**Avis de la Mission Régionale d'Autorité environnementale  
de Bourgogne-Franche-Comté  
sur le projet de centrale photovoltaïque au sol  
au lieu-dit « les Roches » sur la commune de Vireaux (89)**

N °BFC-2022-3186

*Schéma d'aménagement global du site (cf. p.64 de la 1<sup>er</sup> partie de l'étude d'impact)*

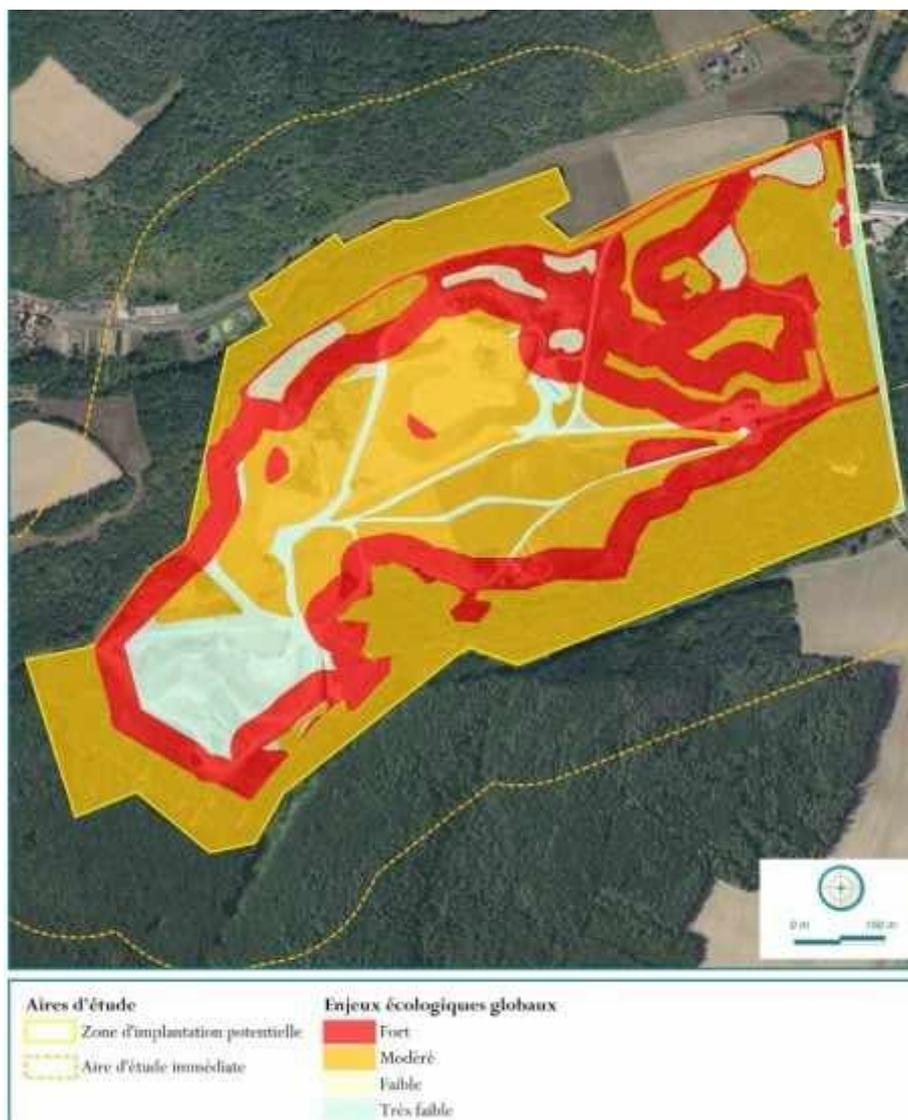
À l'échelle du site de l'ancienne carrière, un schéma global d'aménagement est succinctement présenté en p.64 de la 2<sup>e</sup> partie de l'étude d'impact. Il comprend un parc dit « éco-ludique » (avec piste VTT, théâtre de verdure, chemin piétonnier, parking, aire de jeux et habitats insolites) porté par les collectivités locales et le présent projet de centrale photovoltaïque au sol. Le projet de parc éco-ludique est soumis à un examen au cas par cas *a minima* au titre de la rubrique n°44 de la nomenclature annexée à l'article R.122-2 du code de l'environnement. Le diagnostic des enjeux naturalistes a été mené sur l'ensemble du site de l'ancienne carrière de manière mutualisée pour les 2 projets. Une étude d'impact commune aurait été également judicieuse dans ce contexte. À défaut, les impacts cumulés potentiels du présent projet et du parc « éco-ludique » seraient à analyser le plus en amont possible, de façon à définir les mesures ERC adaptées à mettre en œuvre. Plusieurs composantes du projet de parc éco-ludique semblent situées sur des zones à enjeux écologiques modérés à forts et faisant l'objet de mesures d'évitement du projet photovoltaïque (parking au niveau des phragmitaies ; parking et théâtre de verdure sur le territoire vital des amphibiens ; parcours accrobranche et « habitats insolites » dans la chênaie-charmaie). **La MRAe recommande vivement d'analyser les impacts cumulés potentiels avec le projet de parc éco-ludique et de définir les mesures ERC en conséquence.**
